原子力科学研究所 原子炉施設保安規定 廃棄物埋設施設保安規定 【全施設共通】

日本原子力研究開発機構 原子力科学研究所

令和4年4月18日

【STACY施設における棒状燃料貯蔵設備Ⅱの供用開始】

東海第二発電所の工事進捗に合わせた 周辺監視区域図の変更

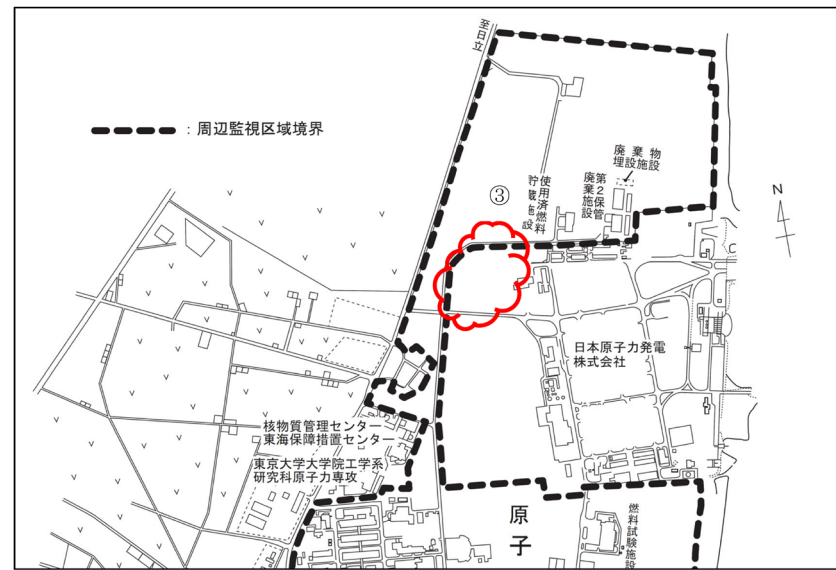
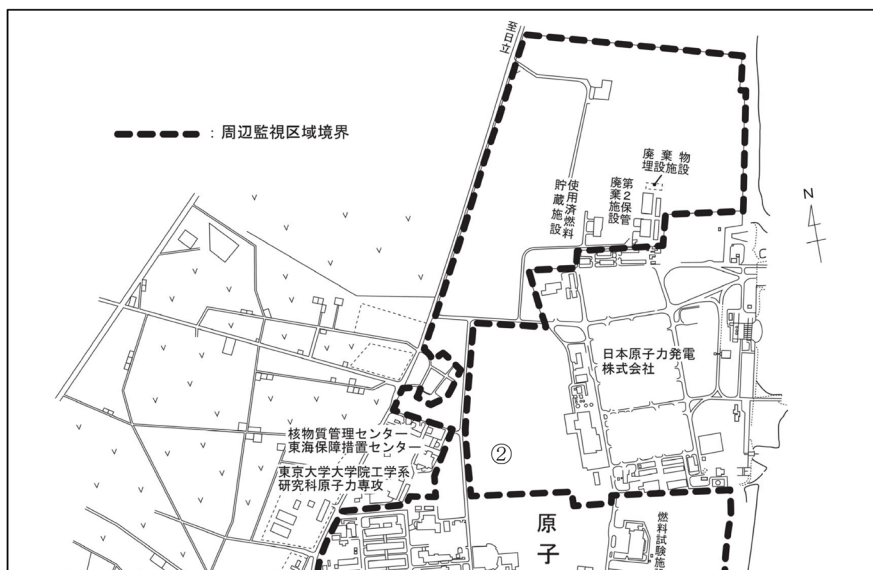
【対象区域】

防潮堤北部西側区間

【変更理由】

東海第二発電所防潮堤の設置に伴う変更

STACY周辺に係る樹木管理の範囲

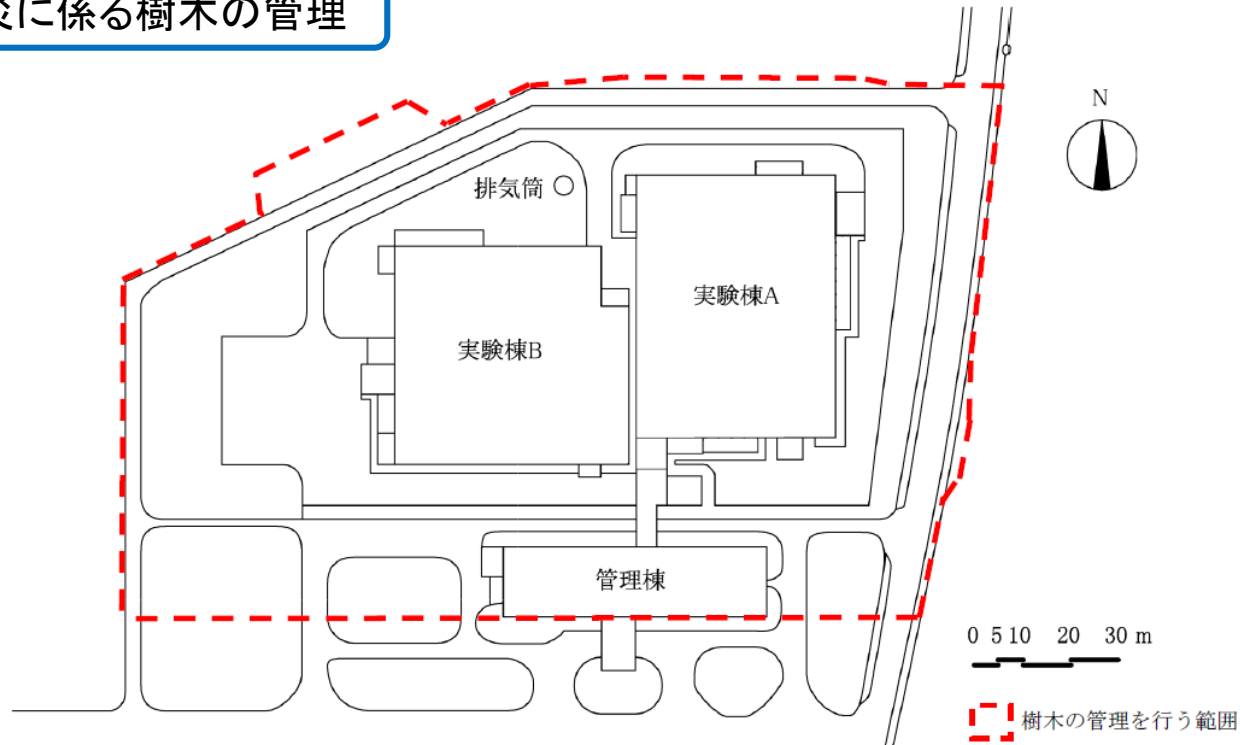
- STACYに隣接する森林について、森林が拡大しないよう樹木を管理する。
- 1回/年以上の頻度で管理対象範囲について巡視する。

- ・ 管理範囲内に施設へ熱影響を与えうる樹木を確認した場合は伐採する。
- ・ 管理範囲は、設工認の評価で使用した離隔距離(22m)に基づき設定する。
- ・ 確認頻度は、SATCY周辺の主な植生であるクロマツ植林の成長の速さを考慮し、下部規定において1年に1回以上と定める。
- ・ 樹木の植生の変化や想定以上の成長の早さになった場合は、管理範囲の拡大(縮小する場合は設工認の手続きも行う。)及び確認頻度の増加の見直しを行う。

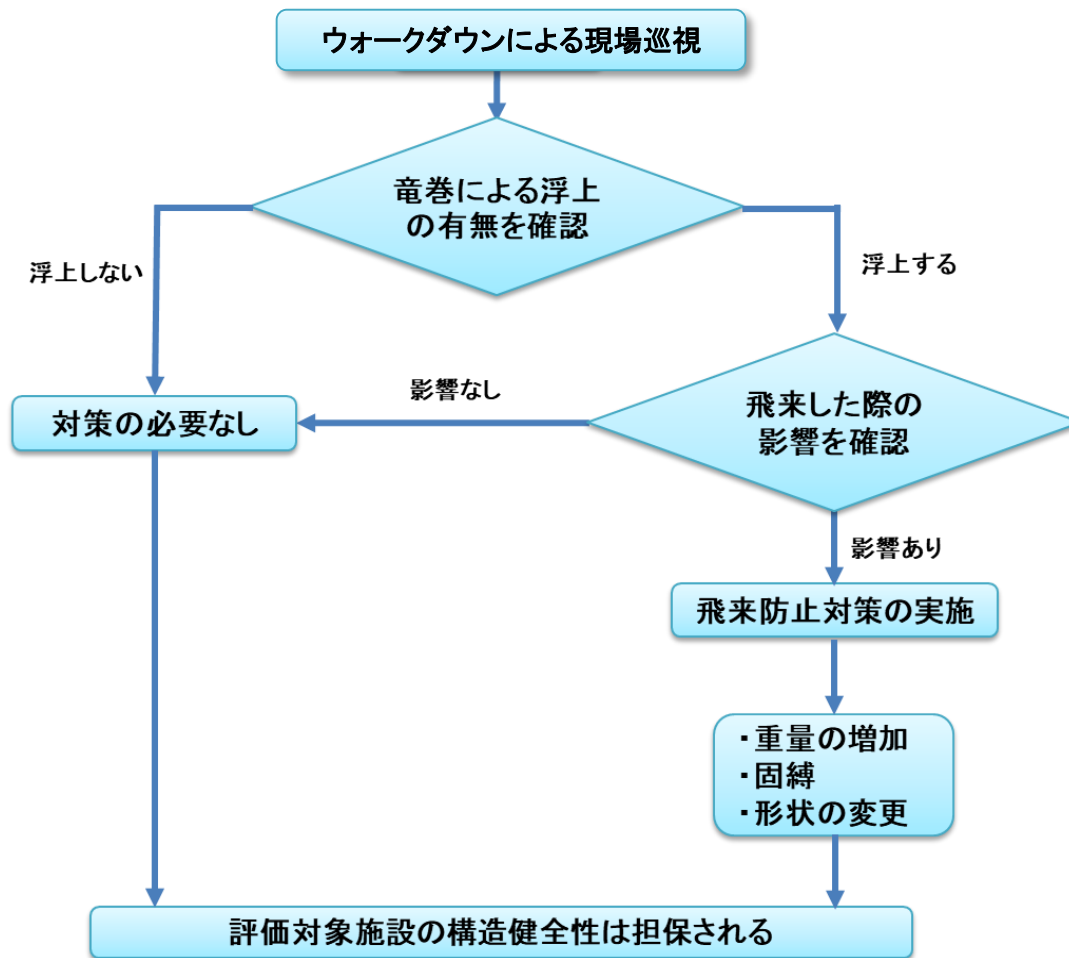
●既往の設計で、STACY施設周辺に存在している想定飛来物によって安全施設の安全機能を損なわない。

- STACY施設の飛来防止対策対象範囲内に飛来物が発生しないよう管理する。
- 飛来防止対策対象範囲内について、定期事業者検査を受検する時期ごとに巡視する。
